Sobre el particular, de la revisión de la información y documentación vinculada a la obra: Mejoramiento Integral de la Plazuela del AAHH Carlos Tijero II, distrito de Llipata-Palpa- Ica, comunicamos que se han identificado las situaciones adversas contenidas en el Informe de Orientación de Oficio n.° 019-2020-OCI/0408-SOO, que se adjunta al presente documento.

INFORME DE ORIENTACIÓN DE OFICIO N° 019-2020/OCI/0408-SOO

"VERIFICACION A LA EJECUCION DE LA OBRA MEJORAMIENTO DE LA PLAZUELA DEL AA. HH. DE CARLOS TIJERO II, DISTRITO DE LLIPATA, PROVINCIA DE PALPA, DEPARTAMENTO DE ICA"

Foto 1: Termino del plazo contractual señalado en el Informe n.02 del Supervisor

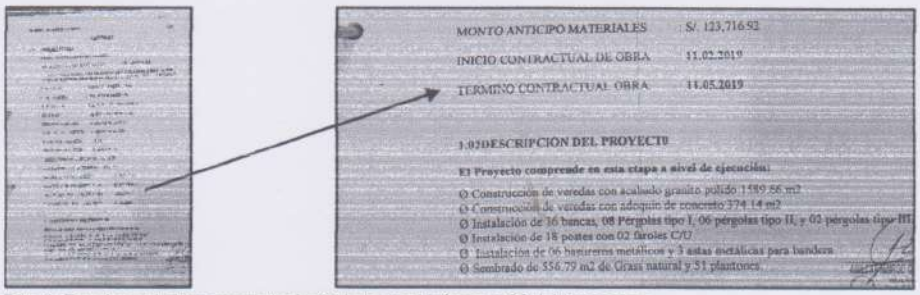
Es decir, la obra tenía como plazo de culminación hasta el 11 de mayo de 2019.

No obstante, a la fecha de la visita realizada a la citada obra (4 de noviembre de 2020) y revisada la información remitida por la Entidad respecto a la Valorización N° 5, se advierte que, existen partidas que faltan ejecutar, las cuales fueron verificadas en campo y que aún continúan en ese estado, estando la obra inconclusa, como se indica en los numerales 4 y 6: las áreas verdes no están perfiladas, desniveladas y sin cuidado; numeral 7: falta tablero eléctrico y los cables están expuestos; numeral 12: Las zonas circundantes no están compactadas y con agregados grueso; numeral 13: en las zonas donde existen taludes no están estabilizados; no se han colocados basureros metálicos indicado en el numeral 20 del acta, no existe punto de agua para suministro de la misma en áreas verdes, no existe áreas verdes en dichas áreas están hierbas y zonas secas, no existe tablero eléctricos y no se pudieron probar las farolas, encontrándose el plazo contractual vencido y la entidad no habría tomado acción alguna.

Foto 2: Adoquines de concreto en el piso colocados sin nivelar, falta limpieza.

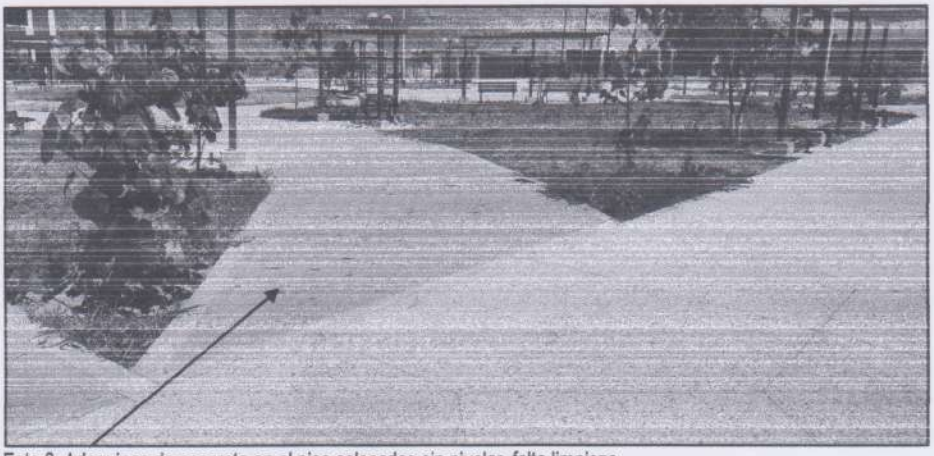
Según información remitida por la entidad las veredas estarían compuesta por adoquines de concreto, no se pudo verificar la ubicación de los mismos, de los que estaban existentes se verificado que faltan nivelar y realizar limpieza, los que consta en el numeral 9 del acta de verificación, asimismo el terrazo pulido no se encontraría debidamente colocado ya que por algunos lugares se desmorona se encuentra fisurado lo que se indica en el numeral 11 y 14 de la referida acta, existen inclinaciones (taludes) supuestamente áreas verdes que no se encuentra estabilizadas, bancas de madera, pérgolas tipo I, Tipo II y tipo III cuyas características técnicas y diseño no pudieron ser verificadas por falta de planos y detalles por falta de expediente técnico, información técnica que se requiere para la recepción de obra.

Foto 6: Zona de áreas verdes secas y sin cuidado

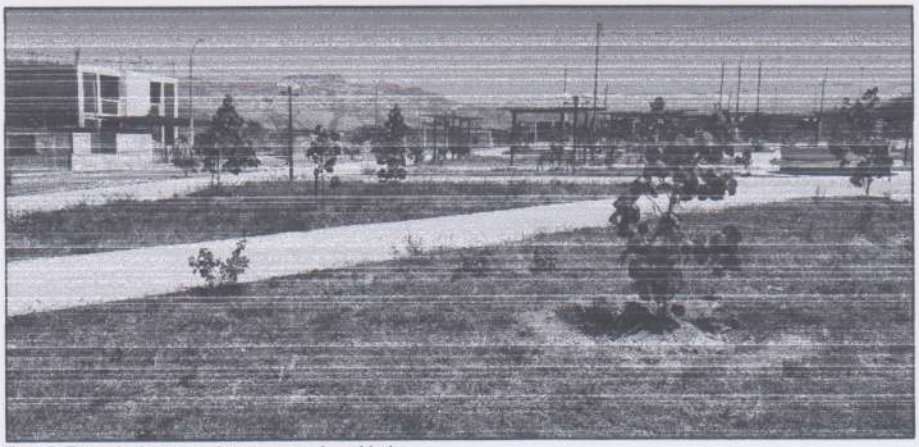
Lo expuesto, pone en riesgo el cumplimiento del objetivo del proyecto y su finalidad publica; así como, los recursos públicos ante eventuales impugnaciones que ocasionan un desmedro económico a la Entidad afectando el erario del Estado y su posterior deterioro por falta de cuidado al no existir personal de guardianía y cerco que impida el ingreso a la zona de obra.
